東海発電所及び東海第二発電所
周辺監視区域の変更に伴う
原子炉施設保安規定の変更認可申請について

2022年8月30日

日本原子力発電株式会社

1. 変更内容(変更及び工事概要(1/2))

第9図 周辺監視区域境界変更の工事工程

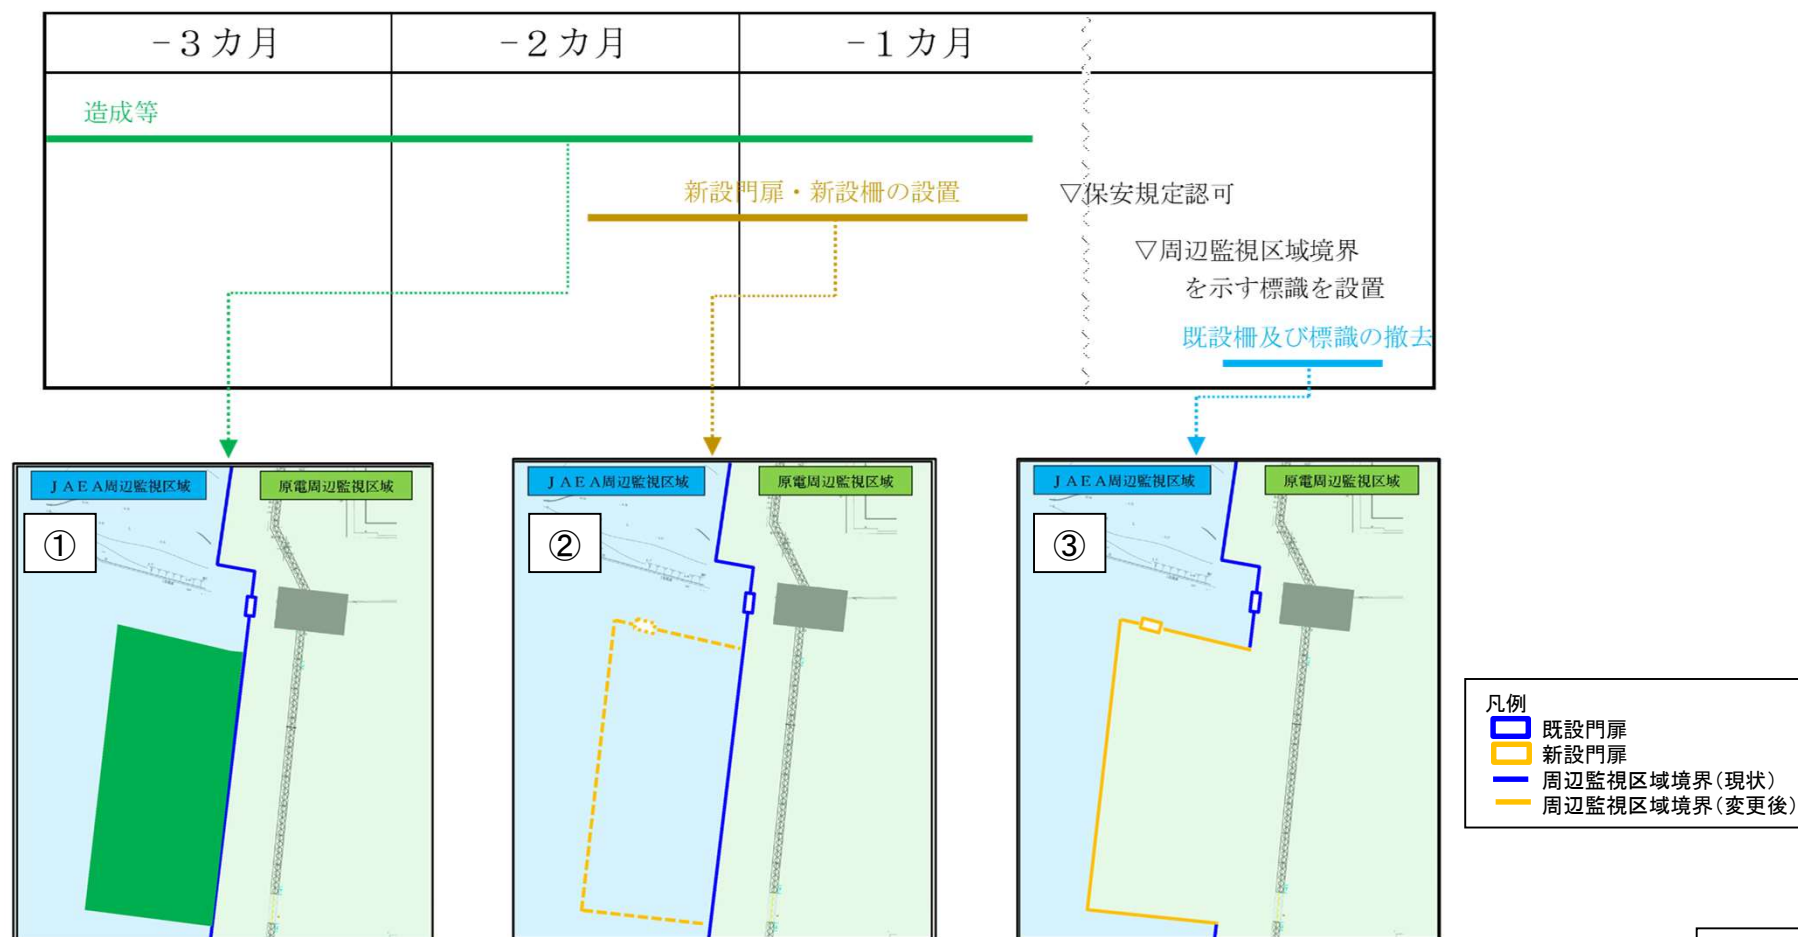
- ・エリア造成を実施し、変更後の周辺監視区域境界に新設の門扉及び柵を設置する。(第9図①)
- ・保安規定変更認可を受けた後、新設の門扉、柵及び標識の設置完了を確認した上で、周辺監視区域境界を変更する。(第9図②)
- ・変更前の周辺監視区域の柵及び標識については、周辺監視区域境界変更後に撤去する。(第9図③)

第10図 新設する門扉の設置正面図

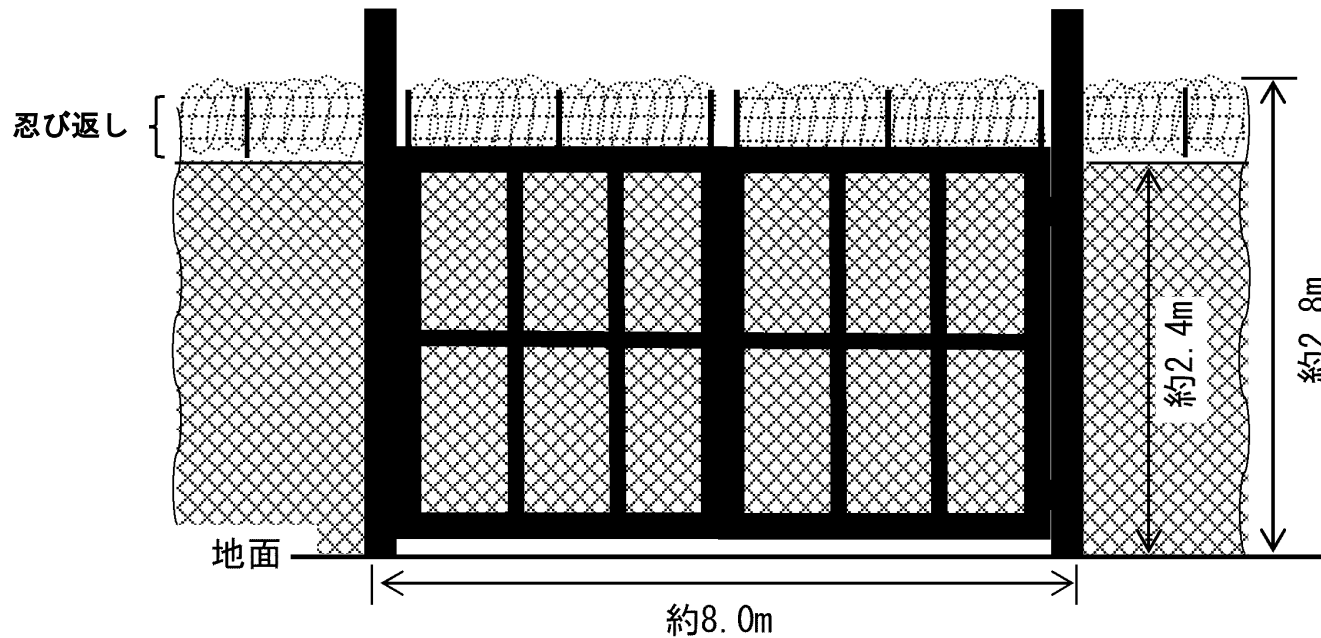
- ・安全性向上対策工事の過程でJAEAの道路を使用する場合に必要なため、変更した周辺監視区域境界の西側に新たに門扉を設けるが、管理については既存の発電所南側門扉と同じ扱いである。
- ・業務上立ち入る者以外の立入りを制限するため、周辺監視区域に出入りがある場合は、監視員を配置する。
- ・新設する門扉の正面図を第10図に示す。
